Proposition Technique

pièce à reproduire

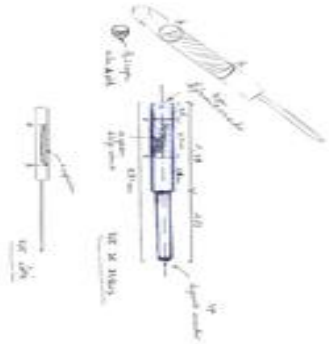
vous trouverez en pièce jointe le croquis de la pièce en acier à reproduire en cm...

La pièce originale est cassée c'est un problème récurrent chez le fabriquant mais le modèle date des années 20 et il n'y a plus personne qui en dispose (j'ai appelé jusqu'au USA mais rien..) .

J'ai récupéré un morceau de la pièce d'origine que vous verrez en photo. Les diamètres des tiges seront prises par vos soins sur le morceau de pièce d'origine car je n'ai pas d'outil assez précis.

Matière : Acier 42CD4 traité. C'est un acier au Chrome Molybdène très résistant (environ 100 kg/mm²) mais qui n'est pas fragile.

Finition brute d'usage

Vous nous envoyez la pièce cassée pour prise de mesure.
